TRANS/WP.29/2002/33
9 April 2002

**ПРЕДЛОЖЕНИЕ ПО ПРОЕКТУ ДОПОЛНЕНИЯ 3 К ПОПРАВКАМ
СЕРИИ 01 К ПРАВИЛАМ № 21**

(Внутреннее оборудование)

Передано Рабочей группой по пассивной безопасности (GRSP)

РИС. 1

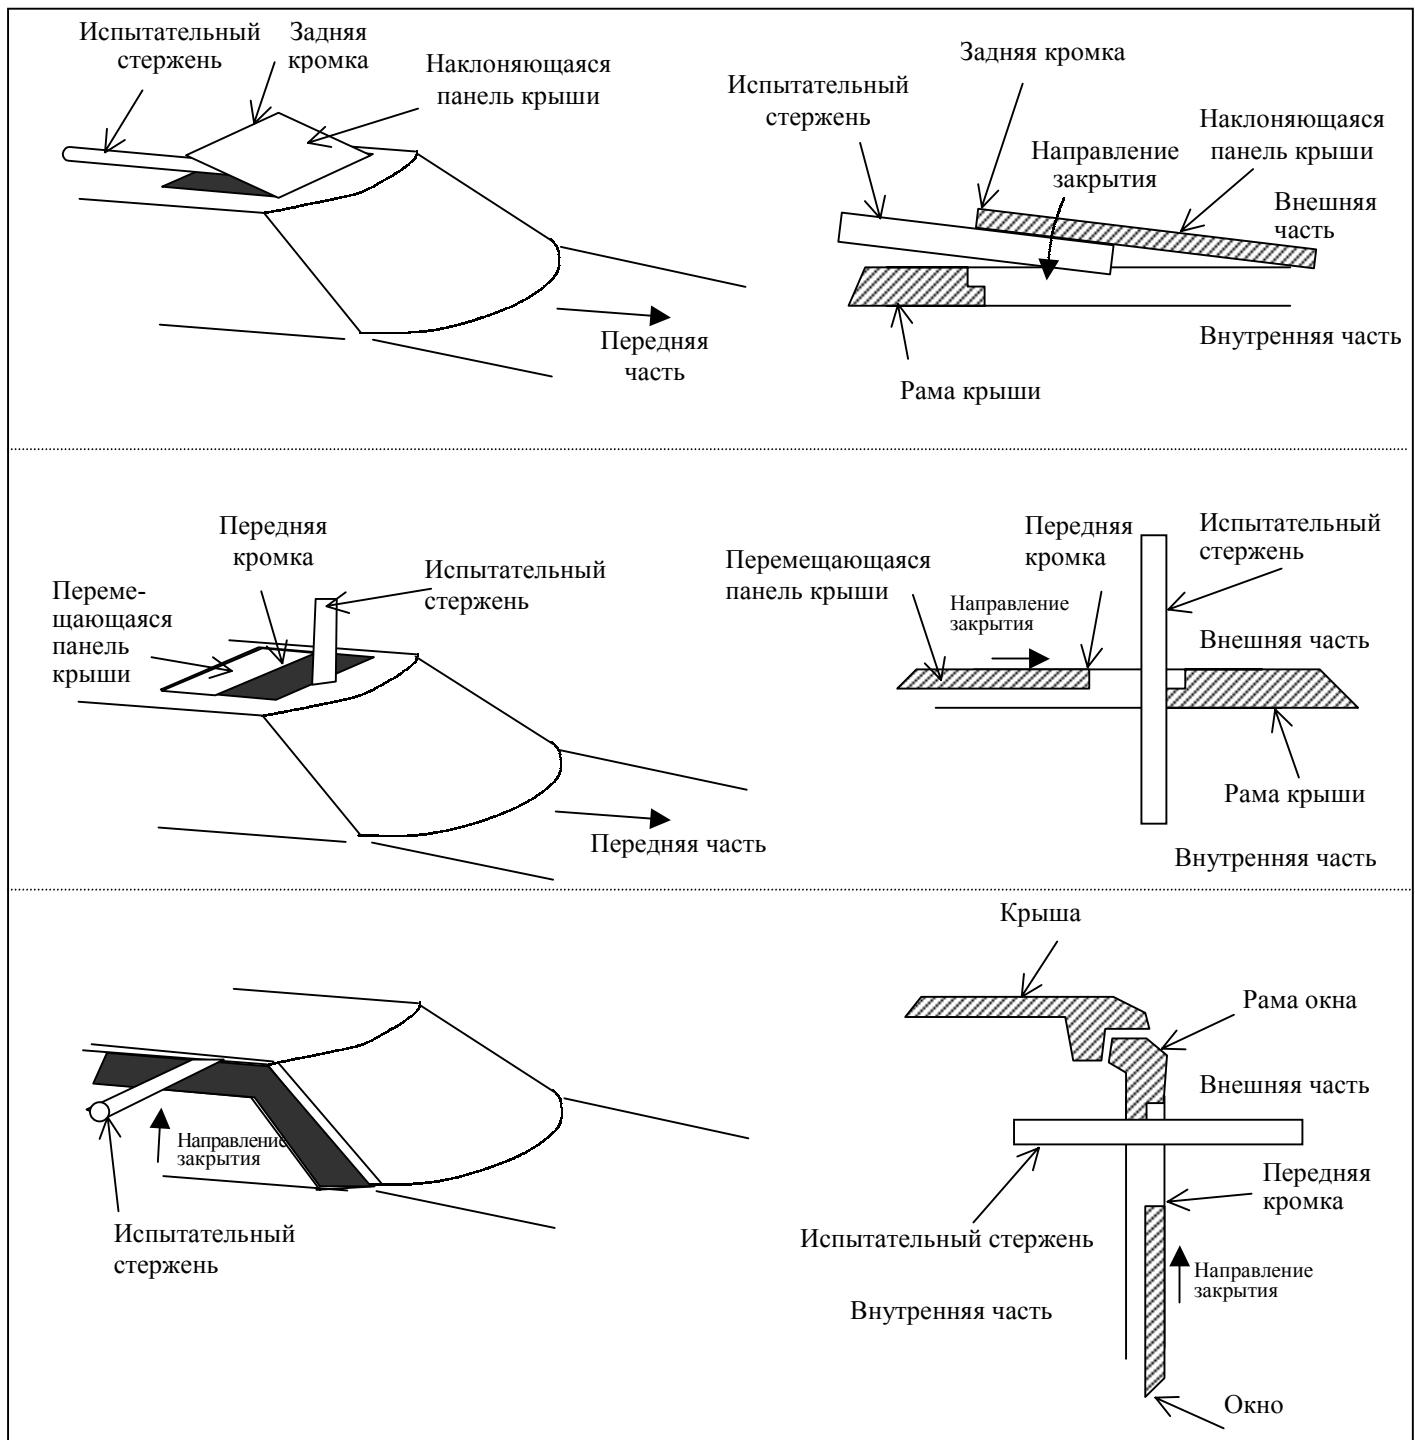
Для измерения проема в него вставляется цилиндрический испытательный стержень (без применения силы), как правило, перпендикулярно краю окна, панели крыши или перегородки и перпендикулярно направлению закрытия, как указано на рис. 1 в приложении 9, т.е. по направлению от внутренней к внешней части транспортного средства либо, в соответствующих случаях, от тыльной части пассажирского салона;

ХАРАКТЕРНОЕ ПОЛОЖЕНИЕ ЦИЛИНДРИЧЕСКОГО ИСПЫТАТЕЛЬНОГО СТЕРЖНЯ В ПРОЕМЕ КРЫШИ И В ОТВЕРСТИЯХ ОКОН

РИС. 2

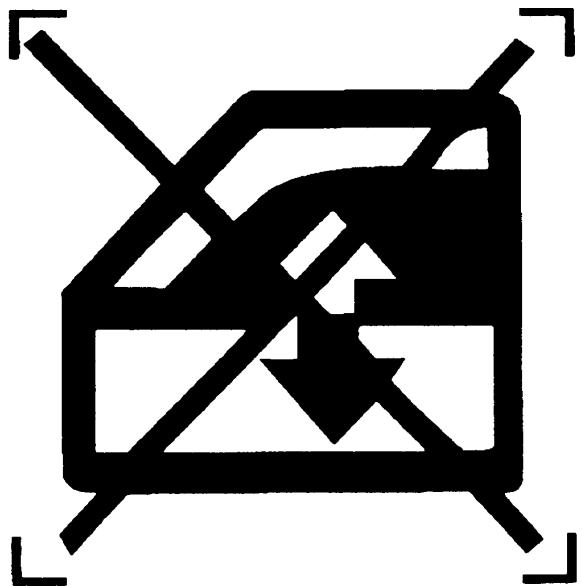
Контролируемый водителем переключатель располагается таким образом, чтобы свести к минимуму любую возможность его случайного включения. Он должен идентифицироваться обозначением, приведенным на рис. 2 приложения 9 к настоящим Правилам, либо эквивалентным обозначением, например, в соответствии со стандартом ISO 2575:1998, воспроизведенным на рис. 3 приложения 9 к настоящим Правилам.

Пункты 2.3 и 2.3.1

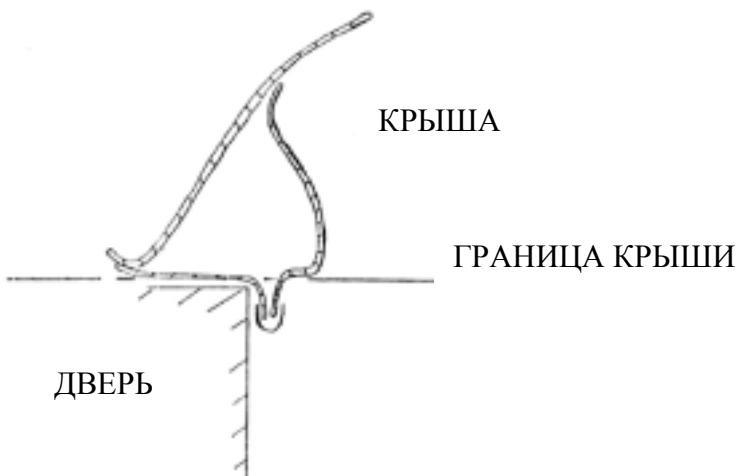
Исключение, определенное этими точками, расположенными за рулевым колесом, касается также зоны удара головой пассажиров, находящихся на переднем сиденье.

В случае регулируемых рулевых колес исключаемая в итоге зона уменьшается до общей площади исключенных зон для каждого положения вождения, в котором можно установить рулевое колесо.

Если имеется возможность устанавливать различные рулевые колеса, то исключенная зона определяется использованием наименее благоприятного рулевого колеса, имеющего наименьший диаметр.

Пункт 5.1.3

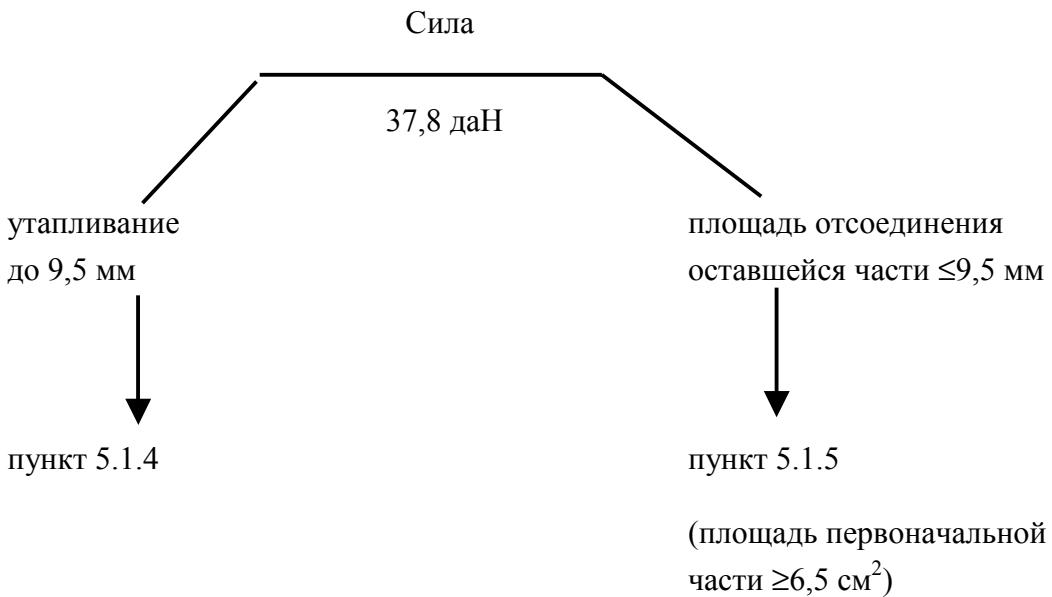
Эти два понятия (уровень и нижний край приборного щитка) могут различаться. Однако этот аспект отражен в пункте 5.1 (...над уровнем приборного щитка) и поэтому учитывается только тогда, когда оба эти понятия совпадают. Если эти понятия не совпадают, т.е. когда нижний край приборного щитка расположен ниже уровня приборного щитка, следует применять пункт 5.3.2.1 со ссылкой на пункт 5.8.
